SERVICE-INFO

Hihnankiristimen 531 0628 30 ulkonäölliset erot

Tuotenro INA: **531 0628 30**

Kuva 1: 531 0628 30 (Vanha malli)

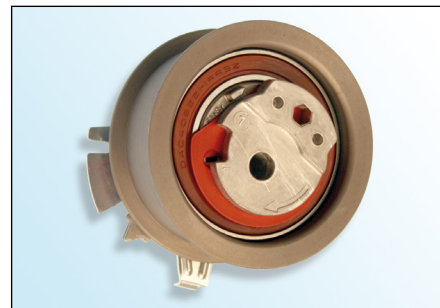
Kuva 1 ominaisuudet:

- Epäkesko sintrattua metallia
- Pinnassa E-coat pinnoitus (musta)
- Musta laakerin tiiviste

Jatkuvan tuotekehityksen vuoksi hihnankiristimeen tuotenro INA. **531 0628 30** on tehty muutoksia.

Kuvissa on esitetty ohjainrullien ulkonäölliset erot.

Vanhaa mallia **voidaan edelleen** käyttää ja sen voi asentaa ajoneuvoihin niiden valmistajien ohjeiden mukaisesti.
